平成 20 年 2 月 5 日

電動ベッド（ネオ・ユニバーサル、ユニバーサルV、ユニバーサルVI、ユニバーサルVII、
ユニバーサルDX）ご愛用のお客様へ

さて、弊社が平成 17 年 4 月より販売した電動ベッド「ネオ・ユニバーサル（ダブルサイズ）」（以下、当該商品）につきまして、小さいお子様が挟まれ死亡するという事故が発生いたしました。亡くなられた方とご遺族の皆様に対しましては、深い哀悼の意を表します。弊社は、当該商品に起因した事故を重大な事故と認識し、今後このような事故が起きることのないよう、お客様の安全を最優先に考え、当該商品および同シリーズ（下記対象商品参照）に関しては、リモコンおよび駆動部分の無償交換及びセイフティ・ネットの設置等の再発防止策を実施いたします。

(参考：電動リクライニング式スプリングベッド『ネオ・ユニバーサル』)

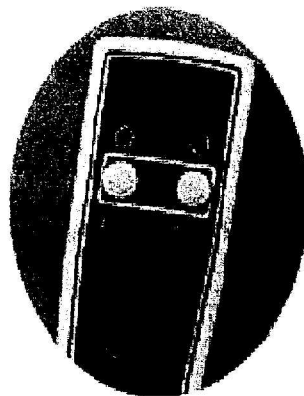
- ① リモコンの設計に安全性が不足していたこと
- ② ベッドマットの挟み込み力が著しく大きいこと
- ③ ベッド背部に幼児が入り込むスペースがあり、実際に入ってしまったこと
- ④ リモコンに不具合がある状態で使用されたこと

- ① 主電源の設置
- ② リモコンボタンの凹型化(現行タイプは凸型)
- ③ リモコンボタンの強度強化
- ④ 防水対応
- ⑤ 注意喚起シールの貼り付け

- ① フレームの間に手や頭を挟んでもモーターによる強制的な力が加わらない駆動装置構造の取り付け
- ② セイフティ・ネットの取り付け（フレーム部分）
- ③ 注意喚起シールの貼り付け

現在ご使用中のリモコン及び駆動装置を交換し、さらにセイフティ・ネットを設置いたします。詳細につきましては現在、調整を進めております。対象商品をご購入いただきましたお客様には、別途ご案内させていただきますのでお手元に案内が届くまでお待ちいただけますようお願い申し上げます。
